対策箇所説明図

バキュームホース

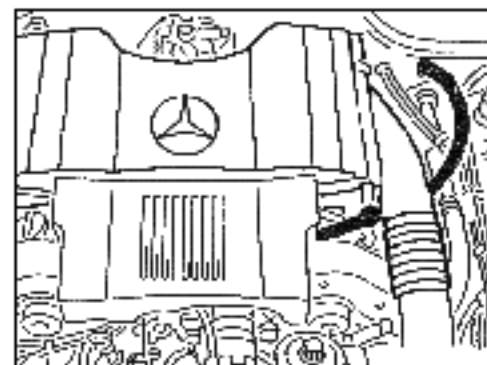
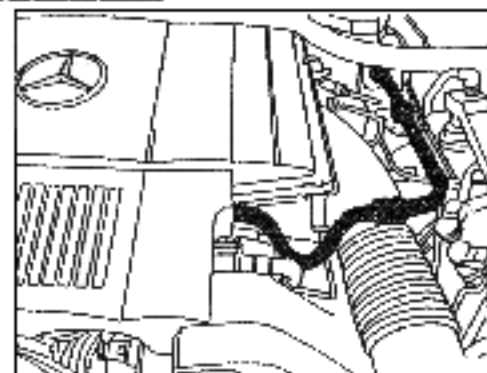
欠陥発生箇所

エアクリーナ（空気清浄器）の吸入口の直下に配管されている、原動機の吸入管とブレーキの真空倍力装置を接続しているバキューム（負圧）ホースの長さが短いため、当該ホースがエアクリーナに接触して押しつけられ、このままの状態で使用が続けると、最悪の場合、走行中の振動により当該ホースが接続部より外れ、ブレーキの倍力装置が作用しなくなるおそれがある。

対策内容

全車両、当該バキュームホースを対策品と交換し、当該ホースがエアクリーナの上部を通るように配管位置を変更する。
